## 薄型エリシリンダー カタログ訂正のお願い

『薄型エリシリンダーEC-CRP/CGD/CTC【カタログ番号CJ0411-1A(2024年4月)】』で訂正が必要な箇所がありましたので、ここにお詫び申し上げます。

- ① ② P4、P8、P16、P24

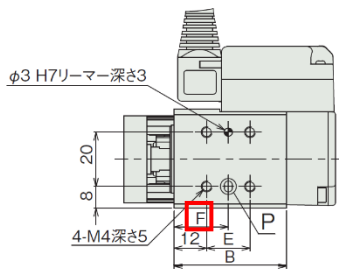
- 訂正内容
- ①最大可搬質量の変更(対象機種: EC-C□3)
  - ②ブレーキ保持力の変更(対象機種: EC-C□3)
  - ③リーマ穴位置寸法の修正(対象機種: EC-CTC3)

項目	内容
リード	すべりねじリード(mm)
可搬質量	最大可搬質量(kg)
水平	速度/加減速度
垂直	可搬質量
押付け	ブレーキ仕様
ブレーキ	ブレーキ保持力(kgf)
ストローク	最小ストローク(mm)

項目	内容
リード	すべりねじリード(mm)
可搬質量	最大可搬質量(kg)
水平	速度/加減速度
垂直	可搬質量
押付け	ブレーキ仕様
ブレーキ	ブレーキ保持力(kgf)
ストローク	最小ストローク(mm)
